改善箇所説明図

代表車種:コマツ KDP-WA115(通称名:WA150-6)

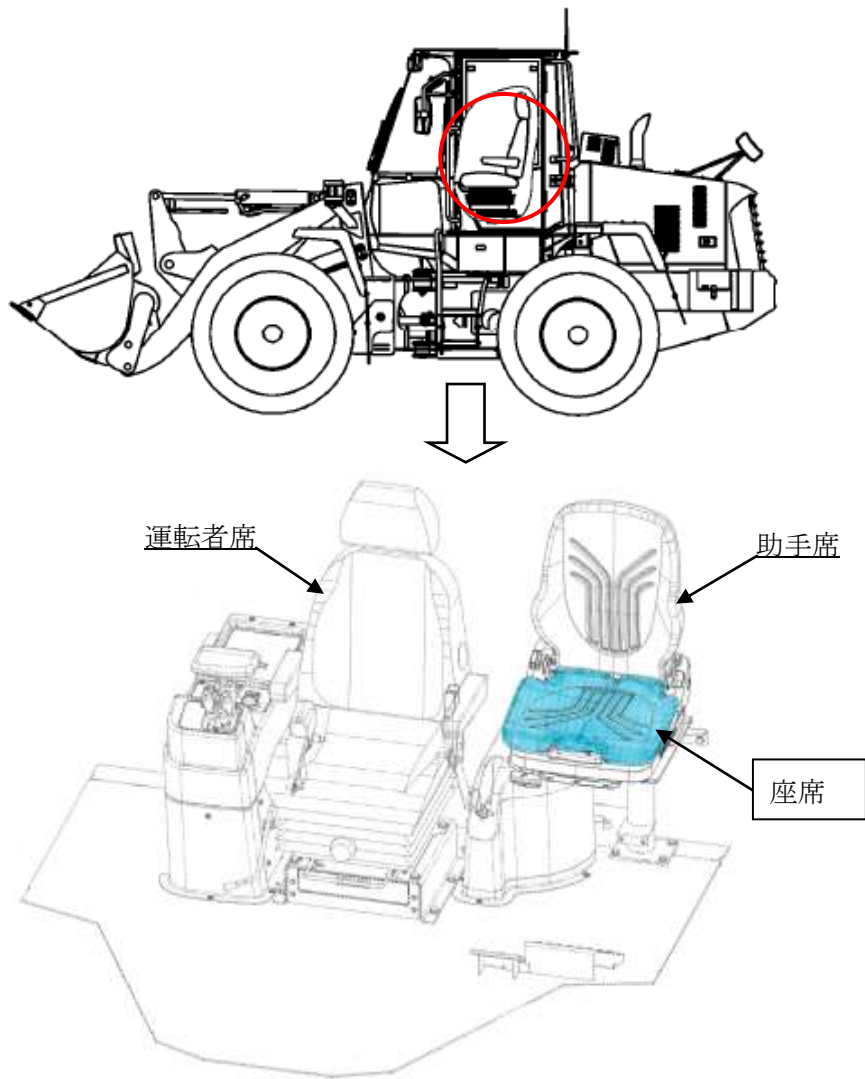
不具合発生箇所

2名用キャブの助手席において、座席の奥行寸法が不足しているため、保安基準に適合していない。

改善措置の内容 : 全車両、助手席の座席を対策品に交換する。

識別 : 助手席の側面に白ペイントを塗布し、識別する。
